San Miguel de Tucumán, 8 de
enero de 2025.-

OBRA 638
PLAZA CENTRAL Y ACCESOS
PARQUE UNIVERSITARIO DR. JULIO PREBISCH

CIRCULAR CON CONSULTA N° 3

Reja Metalica 1

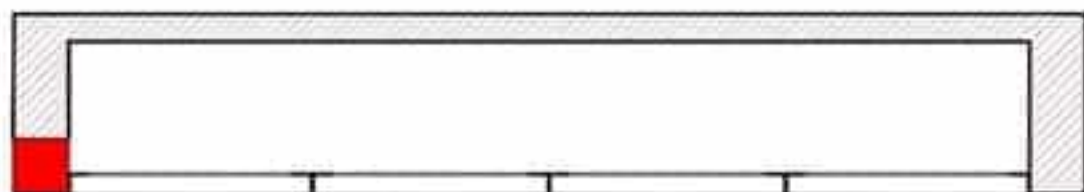
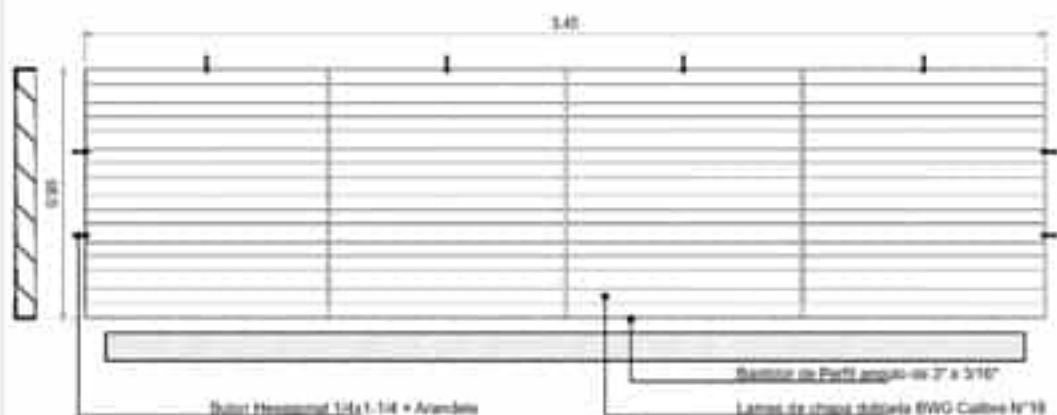
En las planillas de carpintería, la descripción de las rejas metálicas no corresponde con las mismas, ¿Cuál sería?

Respuesta en imagen adjunta

Descripción: Rejilla de ventilación.

Hojas: Bastidor de perfil angulo de 3" x $\frac{3}{16}$ "
Laminas de chapa doblada BWG Calibre N°18

Cantidad: 3 unidades

Color de terminación : 3 unidades color negro

Ubicación : Accesos 1, 2 y 3
